**Avis de la Mission Régionale d'Autorité environnementale
de Bourgogne-Franche-Comté
sur le projet de renouvellement d'autorisation et
d'approfondissement
de la carrière de roches massives calcaires
sur la commune du Pays-de-Clerval (25)**

N° BFC – 2024 - 4316

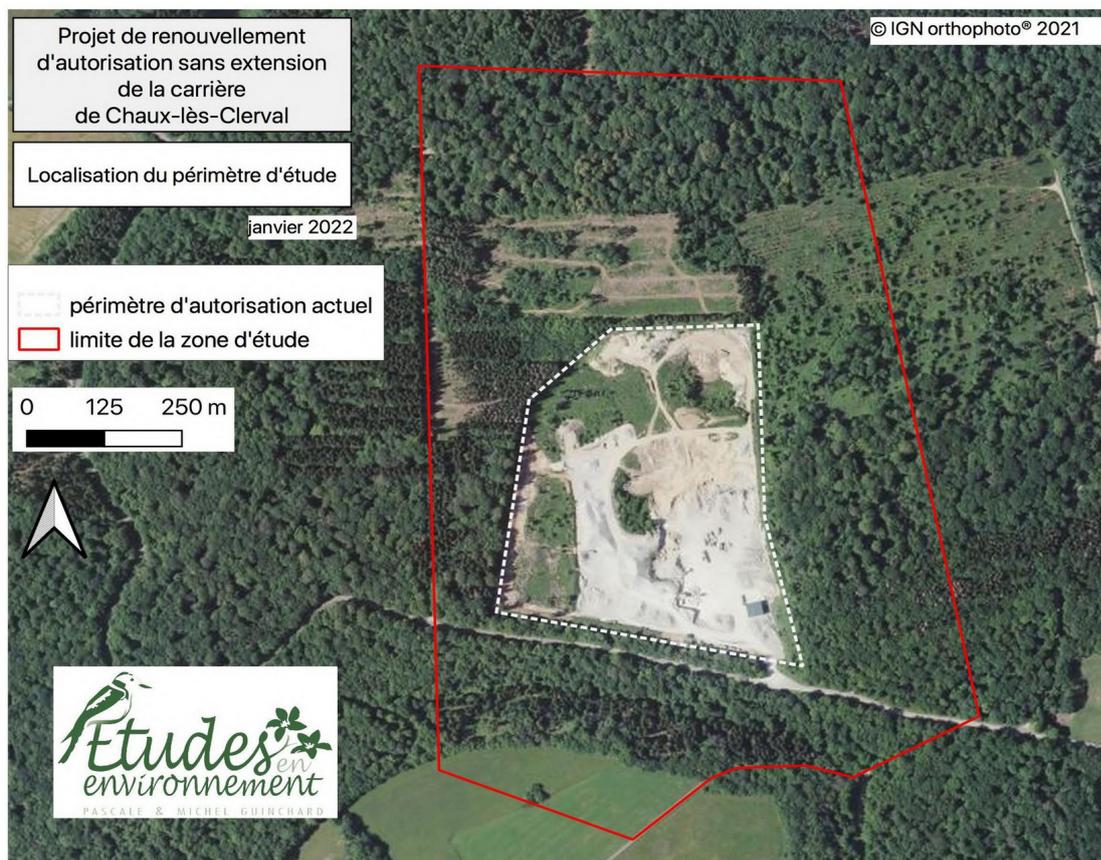
Le dossier définit quatre aires d'étude, précisant que leurs périmètres diffèrent en fonction du thème environnemental étudié. Celles-ci ne sont pourtant pas reprises à l'endroit du chapitre sur la biodiversité. Le diagnostic écologique semble plutôt réalisé sur une « zone d'étude », non justifiée, au périmètre plus large que le périmètre d'autorisation actuel et non précisé (Figure 2).

La MRAe recommande de justifier le périmètre de la zone d'étude pour le volet biodiversité.

Les inventaires naturalistes, concentrés sur la zone d'étude de la figure 2, ont porté sur les habitats naturels, la flore et la faune (oiseaux, mammifères terrestres, chauves-souris). Malgré l'intérêt des sites de carrière et de leurs abords pour les reptiles, les amphibiens et les insectes, aucune méthode de prospection spécifique pour ces taxons n'a été déployée. L'inventaire pour les insectes ne serait pas réalisable d'après le dossier (Fascicule 6, p 211). Sous réserve de la recevabilité de cet argument, un inventaire *a minima* aurait pu être réalisé. Le dossier n'évoque pas d'inventaire spécifique pour les bryophytes alors qu'une des plantes d'intérêt communautaire du site Natura 2000⁵ le plus proche « Moyenne Vallée du Doubs » (FR4312010 et FR4301294) appartient à ce taxon.
